**Modulo per la presentazione delle osservazioni per i piani/programmi/progetti sottoposti a procedimenti di valutazione ambientale di competenza statale**

**ID: Codice procedura (ID\_VIP/ID\_MATTM):10844**

Impianto per la produzione di energia elettrica da fonte eolica, costituito da 6 aerogeneratori della potenza complessiva di 37,2 MW, un sistema di accumulo da 25 MW e relative opere connesse in località "Rempillo" nel comune di Pitigliano (GR).

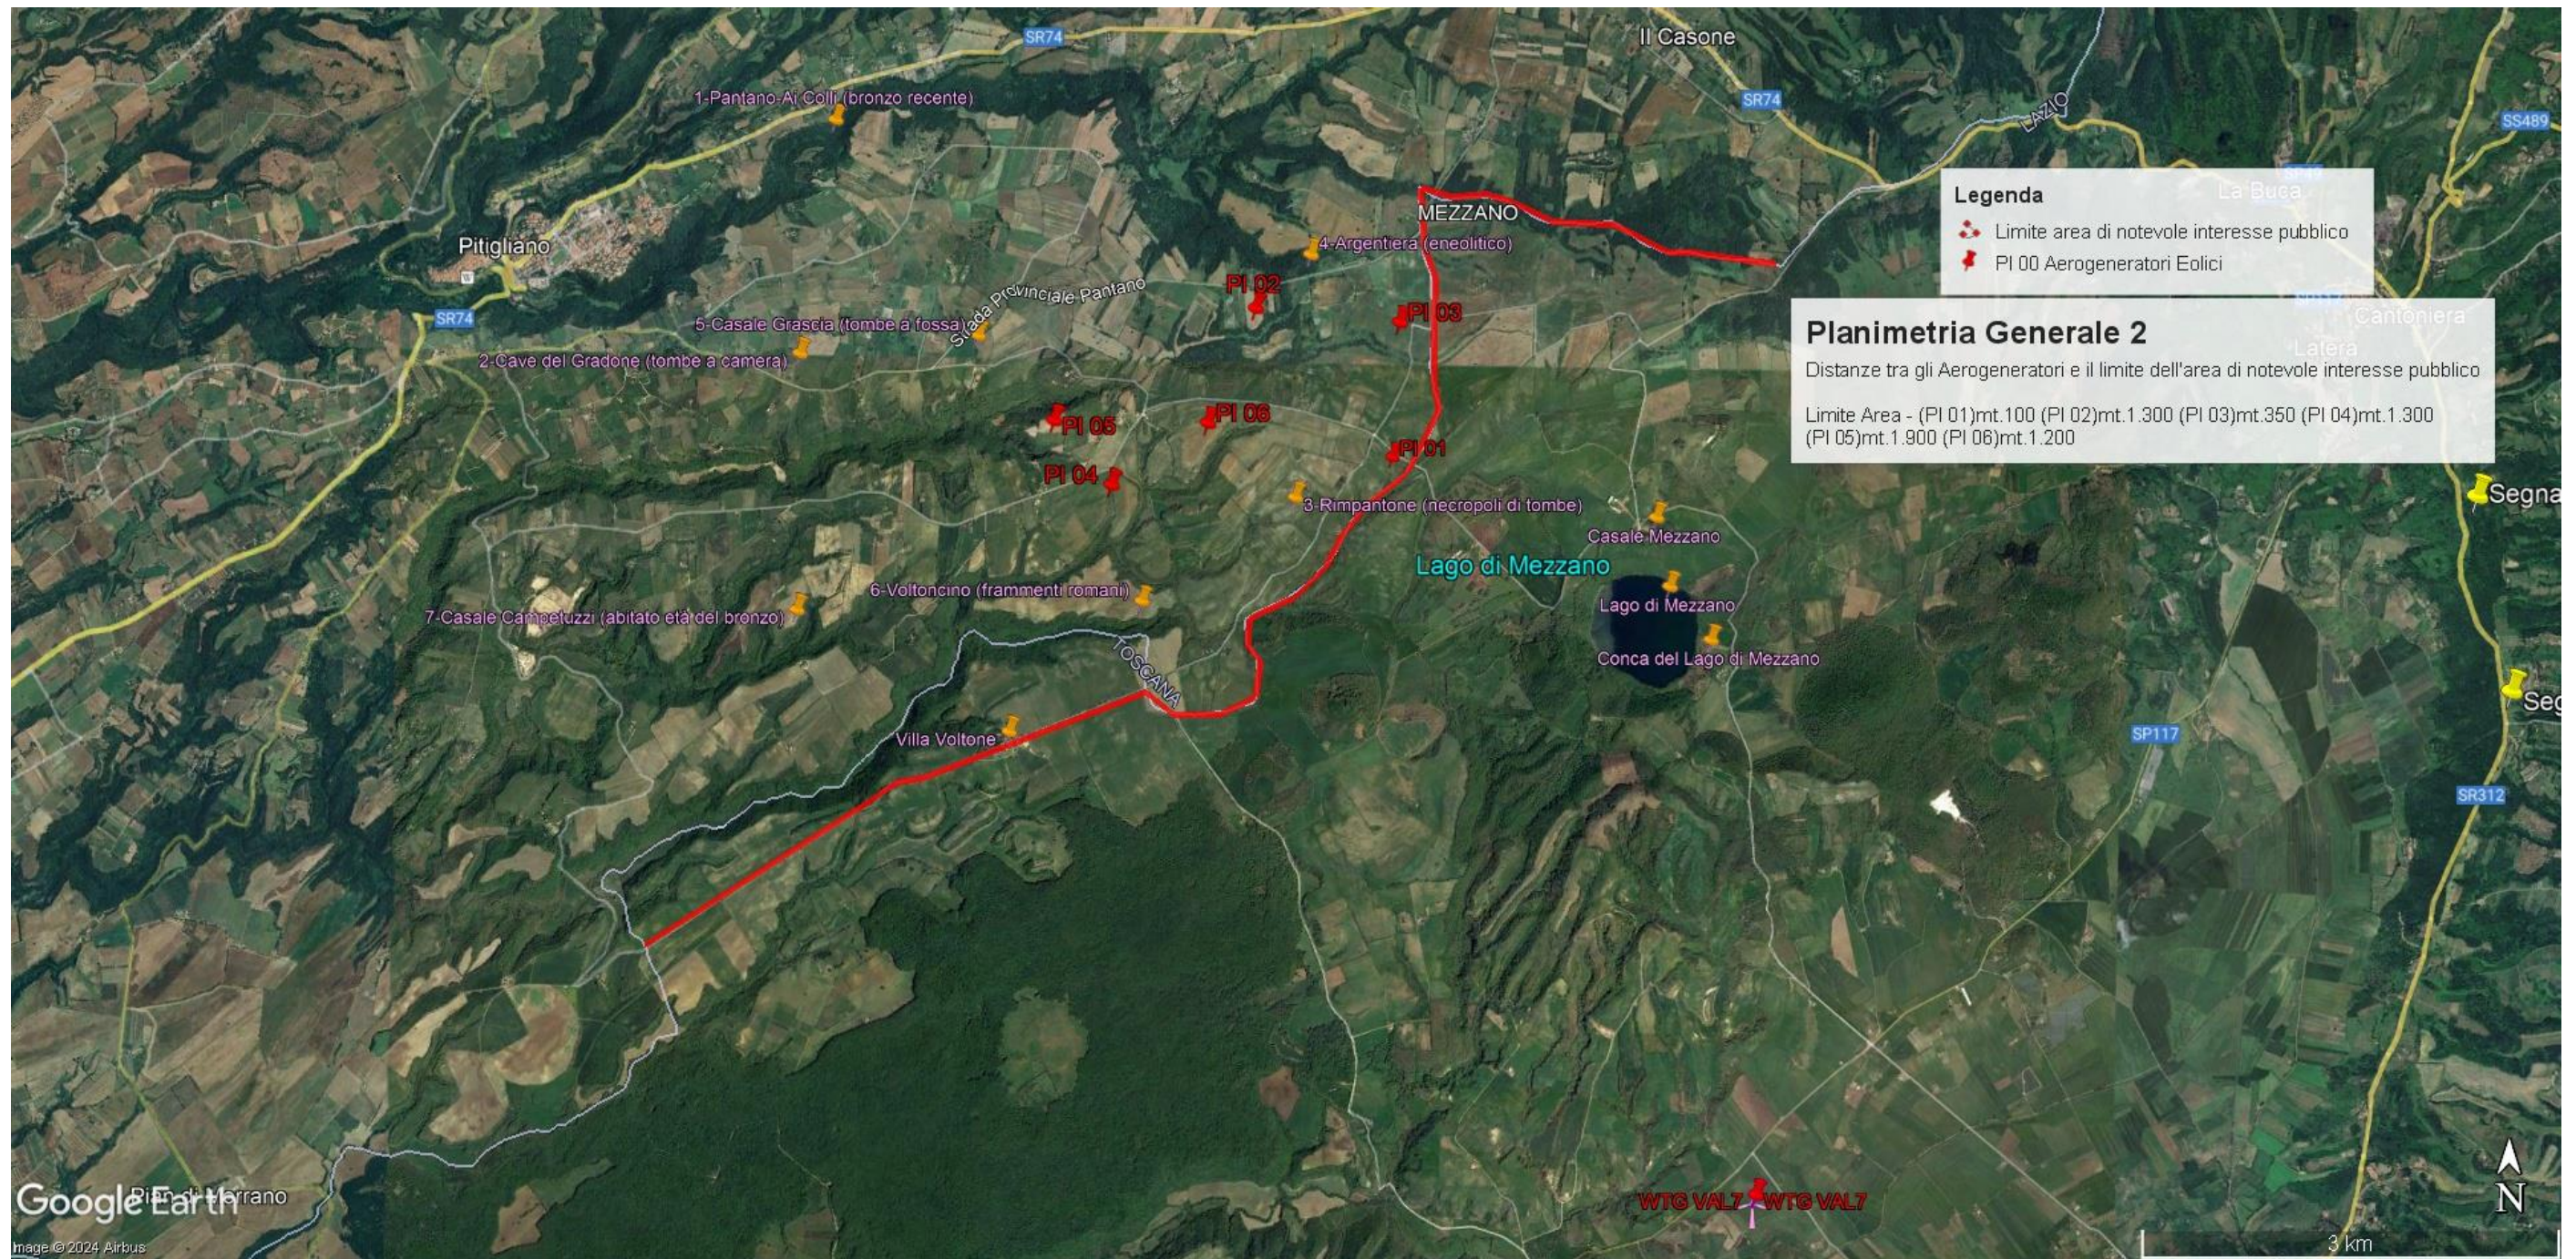
In sintesi, visti l'art. 20 comma 8 lettera c) quater del D.Lgs n 199/2021 e le Linee guida nazionali appena citate, considerato l'enorme impatto dell'impianto eolico industriale denominato "Rempillo" sulla zona paesaggistica di notevole interesse pubblico ben individuata nelle immagini n.1 e n. 2 e sui

Beni Culturali evidenziati nell'immagine n. 3 dell'Allegato alle presenti Osservazioni, per la collocazione delle pale P04 e P05 direttamente all'interno del perimetro di un'area archeologica e per gli impatti anche sull'area intermedia e vasta dei pregiati territori laziali della Tuscia settentrionale e in particolare di quelli del pitiglianese ricco di emergenze agricole, naturalistiche, storiche e archeologiche del periodo etrusco ma non solo, si chiede che venga negata l'autorizzazione all'insediamento dell'impianto eolico denominato "Rempillo".

**Immagine n. 4** Situazione di saturazione da impianti FER nella provincia di Viterbo. Non sono riportati gli impianti fotovoltaici e agrivoltaici che hanno inciso per buona parte nel cumulo di impianti FER per superare già nel 2023 gli obiettivi del PNIEC assegnati alla Regione Lazio per il 20230.

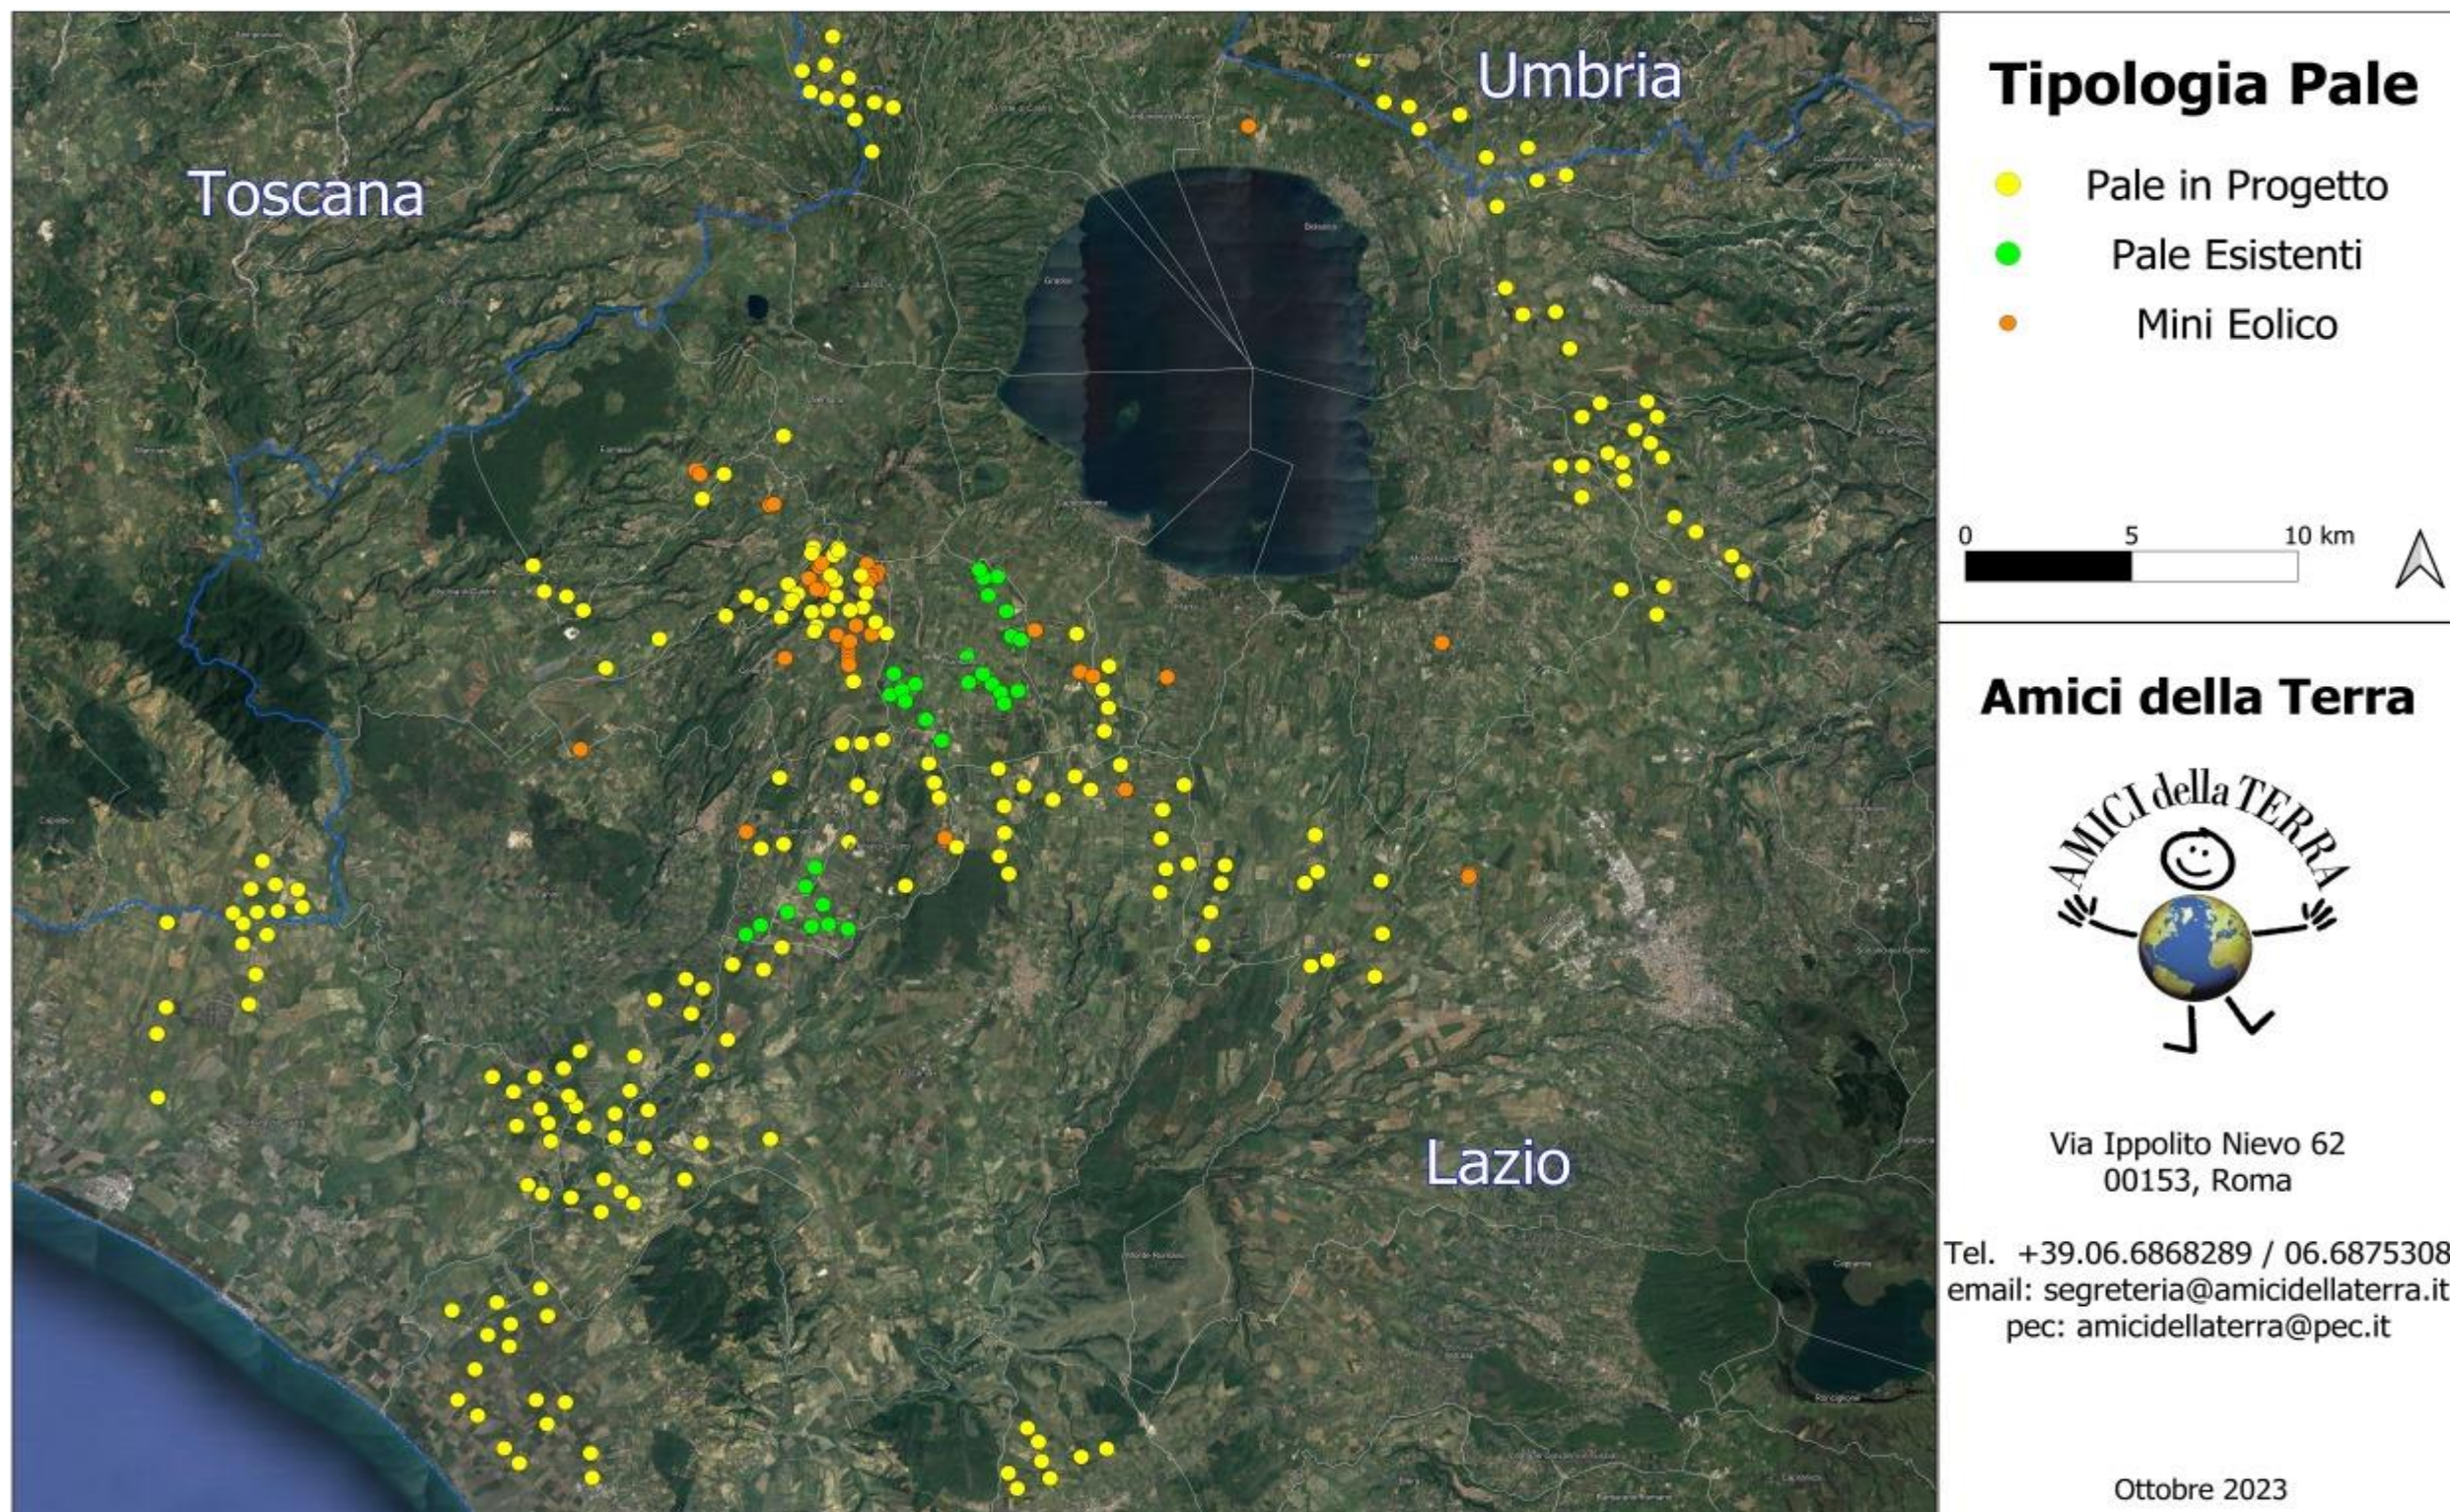
Quindi anche la Regione come Ente deputato dalla normativa nazionale a legiferare sulle aree idonee e non idonee si è espressa riguardo al fatto che abbia assolto ai doveri e alle quote stabilite dal PNIEC e in ambito regionale la provincia di Viterbo è stata quella con il più alto tasso di impianti FER tra tutte e quindi ormai satura ed il cumulo degli impianti FER installati, autorizzati e in progetto rappresenta una **elevata criticità per la sostenibilità ambientale di ulteriori eventuali iniziative.** L'impianto eolico “Rempillo” pur essendo “esterno al confine provinciale e regionale ma nelle sue immediate vicinanze ( a soli 100 metri i primi due aerogeneratori) oltre ad impattare sul territorio e sulle economie di tre Comuni del Lazio ( Farnese, Valentano e Latera) si trova nelle fasce di rispetto dei Beni di notevole interesse pubblico come si è evidenziate nelle Osservazioni nn. 1 e 2 e crea anche degli impatti negativi anche sui beni naturalistici come verrà dettagliato nell'Osservazione n. 4. Inoltre andrebbe a sommarsi al già enorme cumulo di impianti eolici e fotovoltaici e geotermici che già creano una elevata criticità ambientale nella provincia di Viterbo e interferiscono anche con il territorio toscano come si può vedere dalle immagini nn. 4 e 5
